SOLICITATION AMENDMENT MODIFICATION DE L'INVITATION

Title - Sujet CCGS Samuel Risley refit 2014	
Solicitation No. - N° de l'invitation F2599-145028/A	Amendment No. - N° modif. 007
Client Reference No. - N° de référence du client F2599-145028	Date 2014-06-09
GETS Reference No. - N° de référence de SEAG PW-\$\$MD-018-24496	
File No. - N° de dossier 018md.F2599-145028	CCC No./N° CCC - FMS No./N° VME
Solicitation Closes - L'invitation prend fin at - à 02:00 PM on - le 2014-07-03	Time Zone Fuseau horaire Eastern Daylight Saving Time EDT
F.O.B. - F.A.B. Plant-Usine: <input type="checkbox"/> Destination: <input type="checkbox"/> Other-Autre: <input type="checkbox"/>	
Address Enquiries to: - Adresser toutes questions à: Vandal, Paul	Buyer Id - Id de l'acheteur 018md
Telephone No. - N° de téléphone (819) 956-0645 ()	FAX No. - N° de FAX (819) 956-0897
Destination - of Goods, Services, and Construction: Destination - des biens, services et construction:

QUESTIONS ET RÉPONSES

GREY WATER LAYOUT DIAGRAM

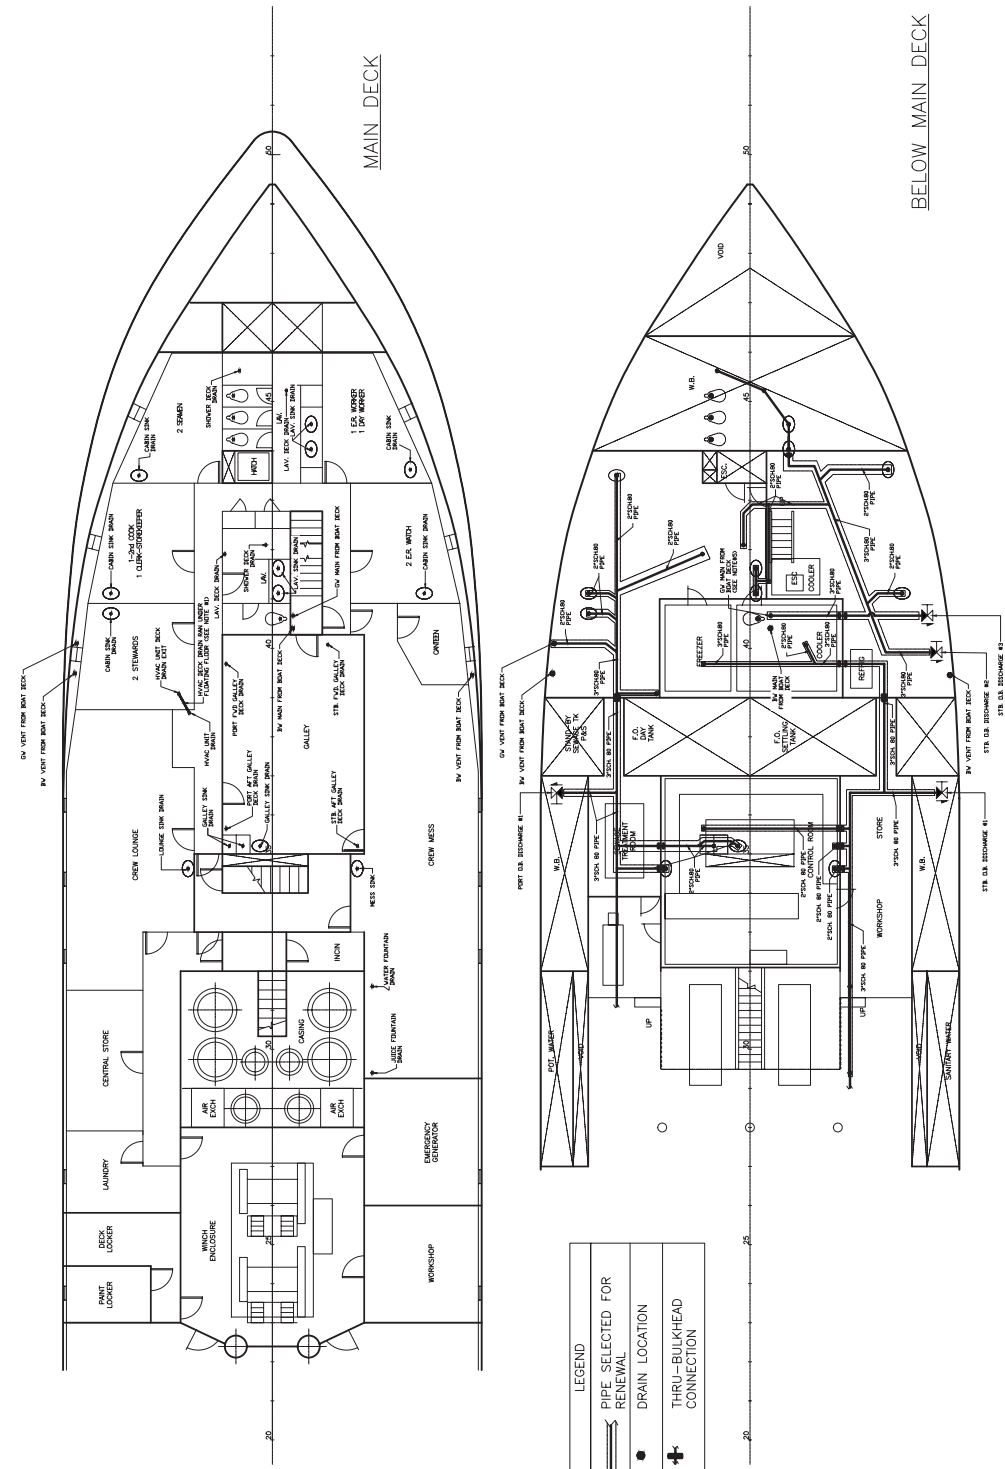
Spécification 8 – é Remplacement des drains pour les eaux grises du pont supérieur et de la tuyauterie deaux noires.

Quelles sont les dimensions de la tuyauterie des deux systèmes?

La GCC a révisé les feuillets 1/2 et 2/2 du plan CMS30-236-PL (rév. 1; dimensions à jour de la tuyauterie), sur lesquels ces dimensions ont été ajoutées.

rev	description	by	date
1	UPDATE PIPE DIMENSIONS	CJ	2014-06
0	INITIAL	CJ	2014-02
